PROJEKTANT	ul. Serbska 88/17 61-696 Poznań ul. Burfrowa 70a/35 52-129 Wrocław	tel.: 664 177 035 e-mail: biuro@aplusstudio.pl
INWESTOR	GINA -- MIASTO PŁOCK UL. STARY RYNEK 1	
TEMAT	NADPŁYNĄCA Z PŁOCKA 09-400 PŁOCK BUDYNKA Z PRZECIWPÓŻAROWYCH ROZBUDOWA CENTRUM TERAPEUTYCZNO-REHABILITACYJNEGO W SPECJALNYM OŚRODKU SZKOLNO-WYCHOWAWCZYM NR 2 W PŁOCKU, WRAZ Z INFRASTRUKTURĄ TECHNICZNĄ	
OBIEKT	CENTRUM TERAPEUTYCZNO-REHABILITACYJNE W PŁOCKU	
PROJEKTANT	mgr inż. Michał Nagórka	UPRAWNIENIA PDL/0180/PBE/15
SPRAWDZAJĄCY	mgr inż. Janusz Szymkowiak	MAZ/0282/PWBE/15
OPRACOWAŁ	inż. Michał Lewicki	
NAZWA RYSUNKU	Schemat ideowy zasilania	
FAZA PROJEKTU	PB	BRANŻA INSTALACJE ELEKTRYCZNE
SKALA		NR RYSUNKU
DATA	2019-09	
NR PROJEKTU	041

IE.S01

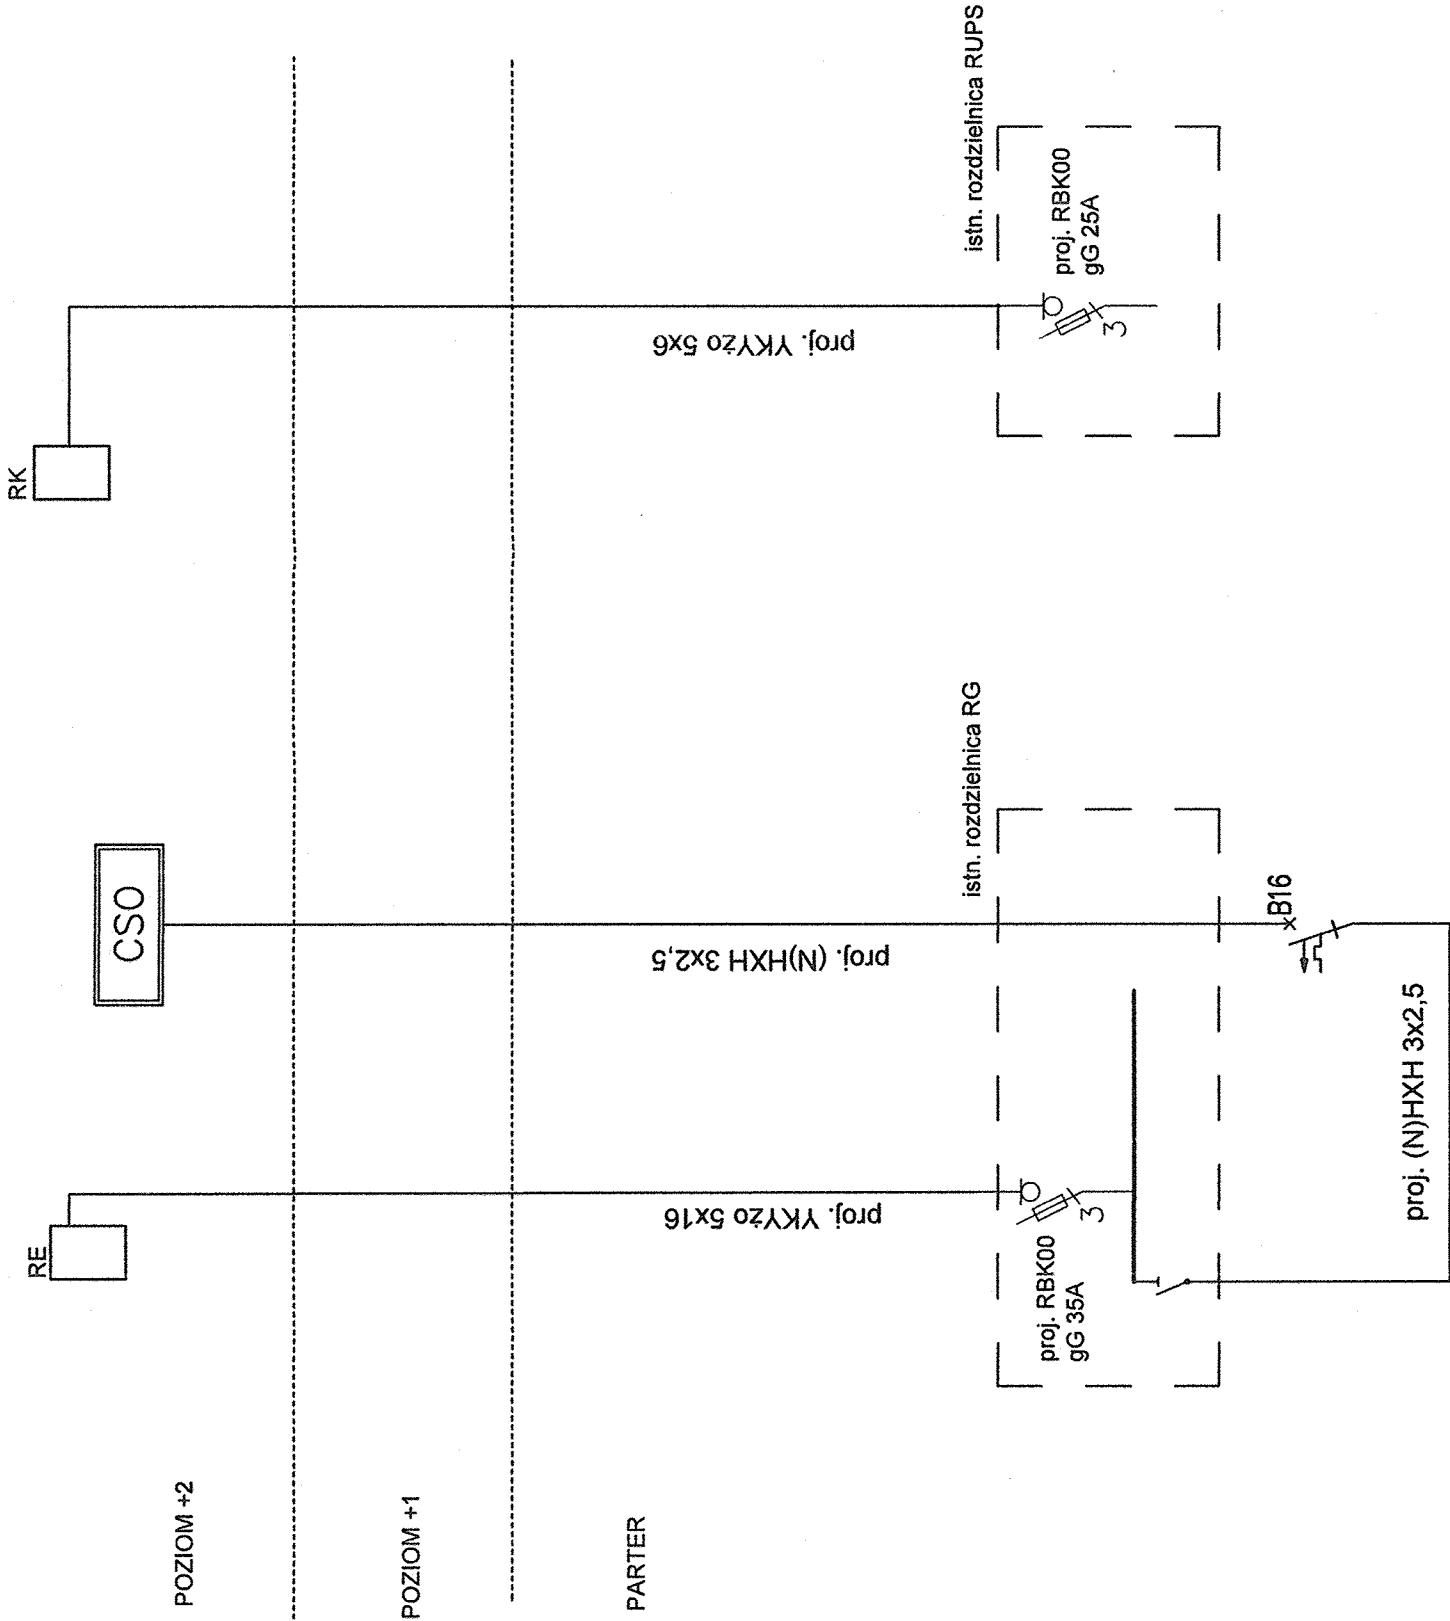
Uwaga
Centralę systemu oddymiania, znajdującą się na poziomie +2, należy zasilić sprzed głównego pozarowego wyłącznika prądu rozdzielnic RG.
